Dot.: koncepcji architektonicznej przebudowy pomieszczeń piwnicznych na magazyn i archiwum w budynku A

W nawiązaniu do przedstawionej na spotkaniu w dniu 13.02.2019r. koncepcji przebudowy piwnic w budynku A zamawiający zgłasza następujące uwagi :

Przebudowa pomieszczeń piwnicznych na
MAGAZYN I ARCHIWUM
w budynku A Uniwersytetu Morskiego
przy ul. Morskiej 81-87 w Gdyni

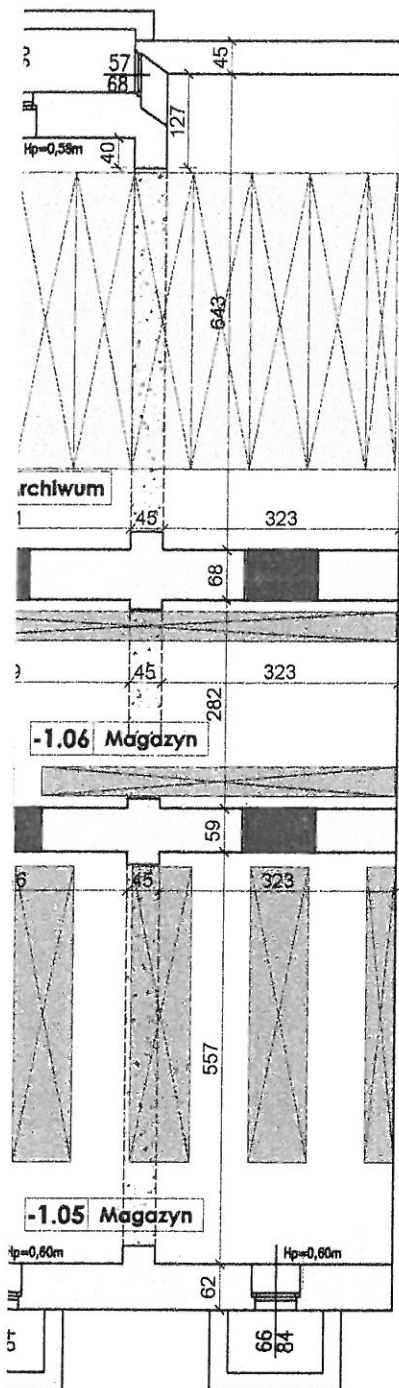
27.03.2019.
Zgodnie z wymaganiami ochrony przeciwpożarowej
z uwzględnieniem

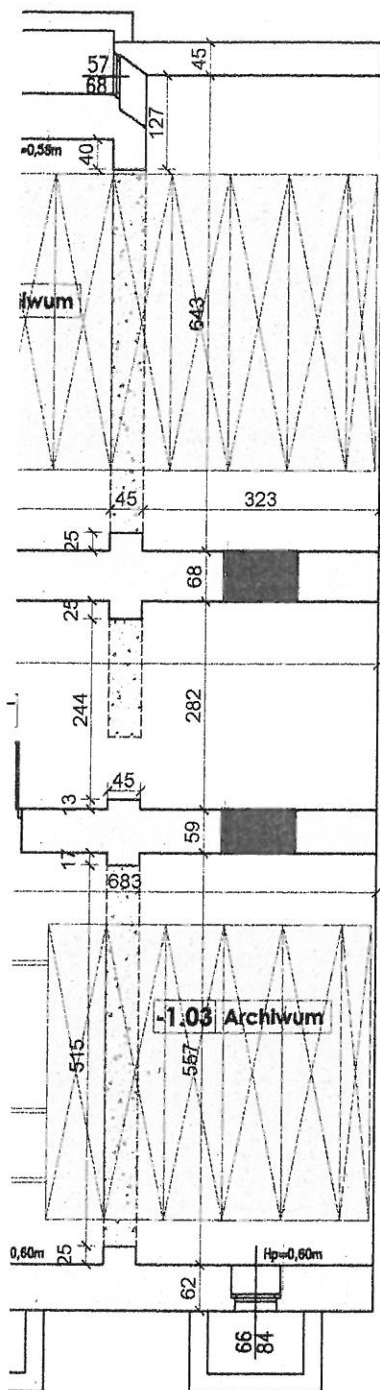
Zgodnie z projektem z wymaganiami ochrony przeciwpożarowej
stwierdzam bez wstr.
